# 小型トラックの燃料フィルタのリコールについて

## リコール届出番号19 1 8

平成19年7月26日、日産ディーゼル工業株式会社に車両を供給しているいすゞ自動車株式会社が下記のリコールを国土交通大臣に届け出しました。

## 改善箇所説明図

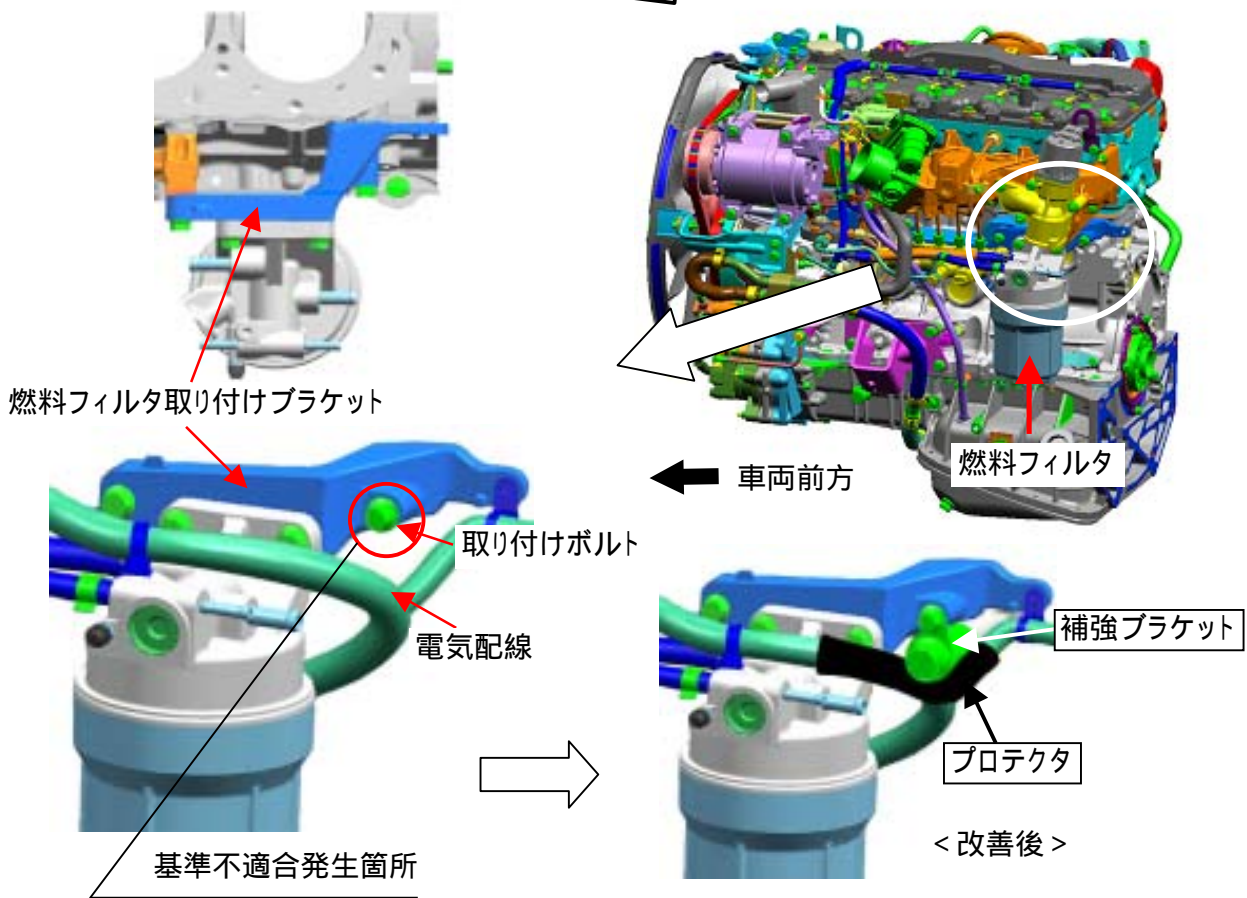
燃料フィルタ取付ブラケットの形状が不適切なため、当該ブラケットがエンジン振動により共振することがある。そのため、そのまま使用を続けると、当該ブラケットの取付ボルトが折損し、最悪の場合、燃料フィルタが外れて燃料が漏れるおそれがある。

改善の内容: 全車両、燃料フィルタ取付ブラケットに補強ブラケットを追加する。  
また、追加した補強ブラケットと電気配線が干渉するおそれがあることから、電気配線に保護材を取付ける。

識別: エンジンヘッドカバー後部に黒色ペイントを塗布する。
